一級河川最上川水系河川整備計画

～村山圏域(大門川・野呂川の延伸)の変更について～

平成23年11月18日

山形県 県土整備部

6-4 大門川の治水対策の検討(1/8)

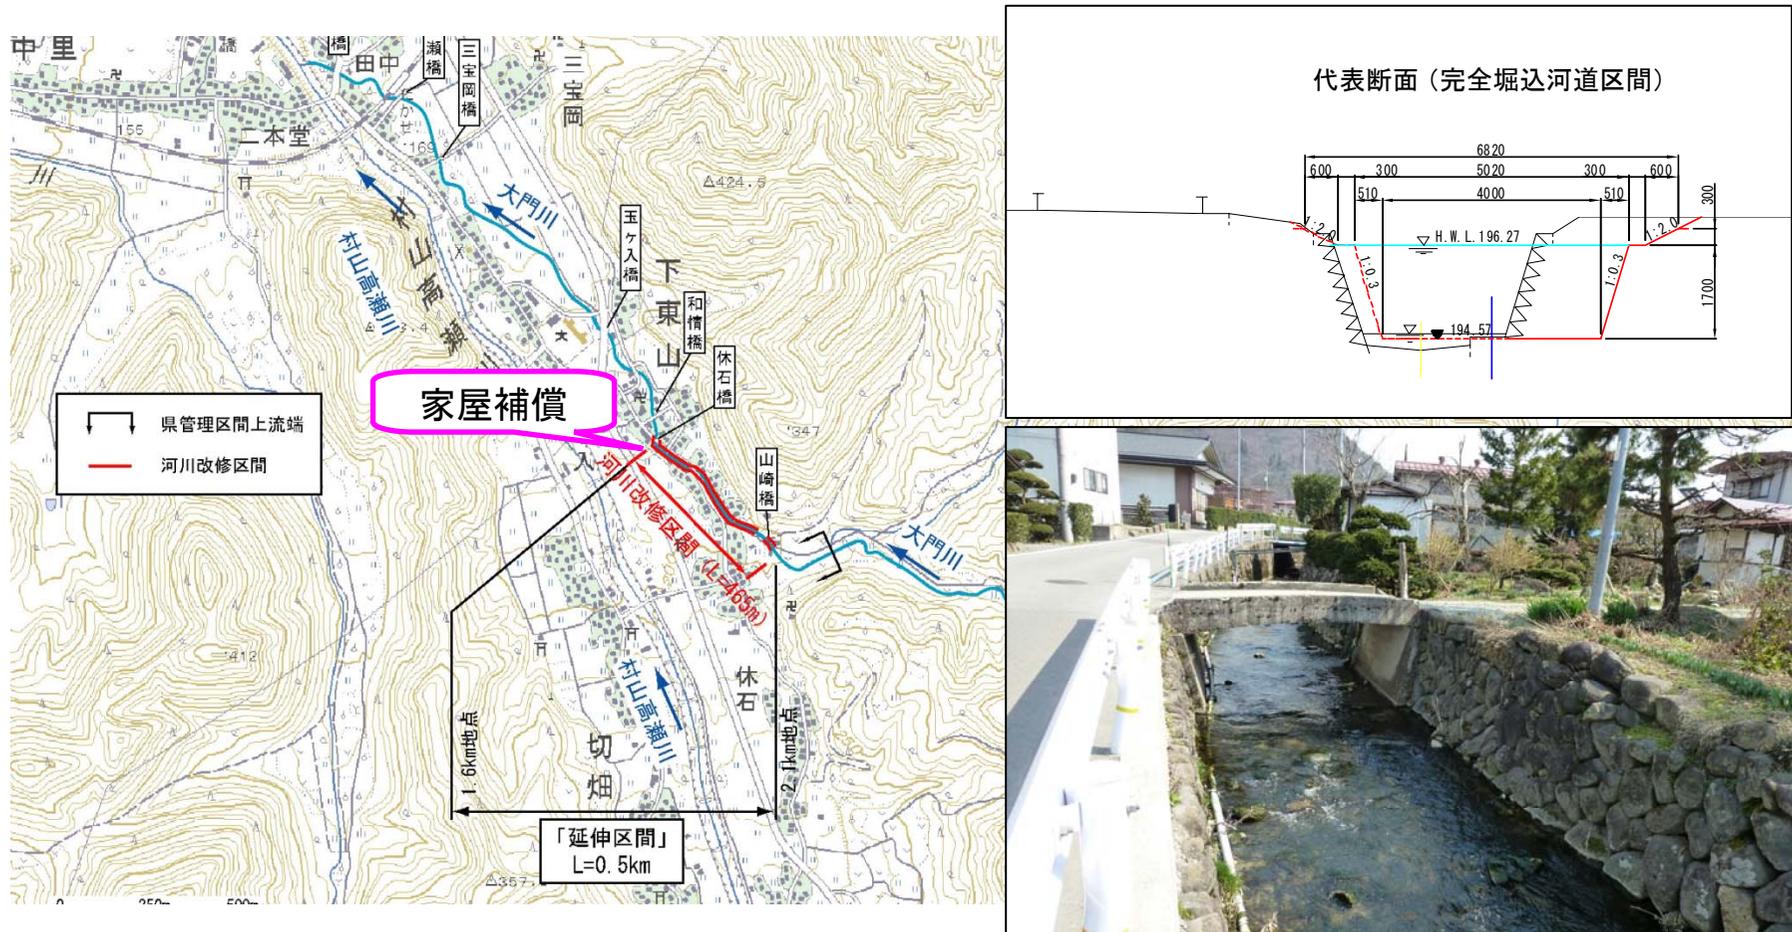
- 放水路は通常川に水が流れないので、草だらけになる。
- 上流部の森の荒れたことにより、倒木が流木となり橋に引っかかり溢れた。また、土砂により川底が浅くなったのも洪水の原因となった。
- 放水路や分水路のように現在川がないところに新たに川を造るのはどうかと思う。
- 地すべり危険箇所があることも考慮し計画してほしい。
- 放水路は洪水を他の地区に流すため、地区間の調整も出てくる。地区内で対応すべきであり現川拡幅で仕方ないのではないか。

大門川「延伸区間」における最適な治水対策は「現川改修案」となる。

計画流量130m³/s区間の標準断面

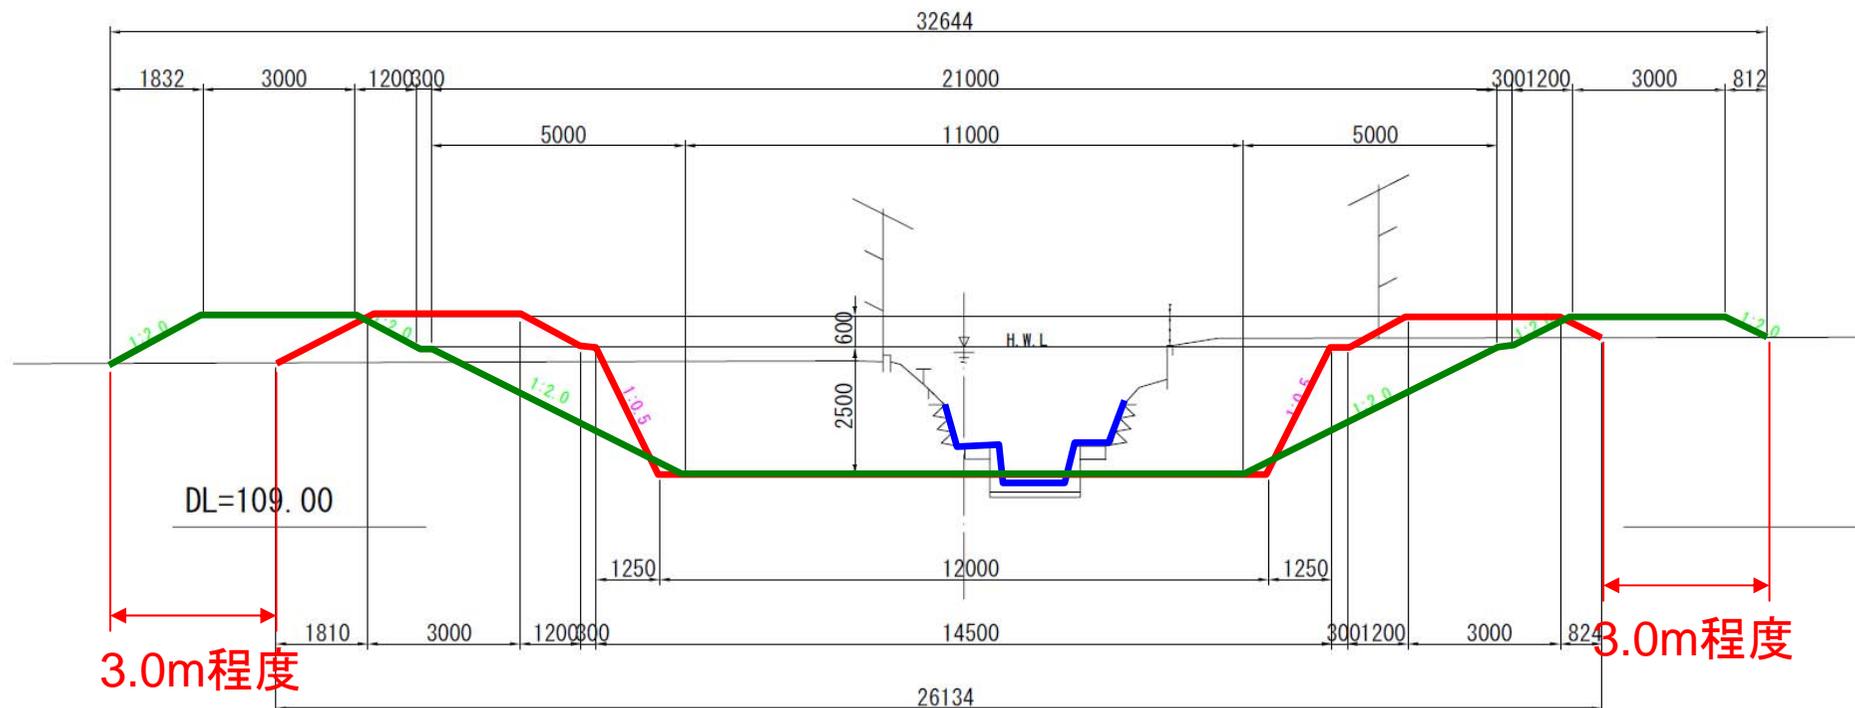
- 耕作地がなるべく減らない5分案でお願いしたい。
- 現況では、計画の最上流端の流れが悪く冠水することがあるので、スムーズに流れるようにしてほしい。
- 現況はコンクリート水路で有るため、改修後も維持管理が比較的容易な5分案が望ましい。
- 安全性を考慮すると、2割案が良いのでは。

- 5分案を基本として、現河川との間に出来る残地等を利用し、緩傾斜の箇所等を検討してほしい。
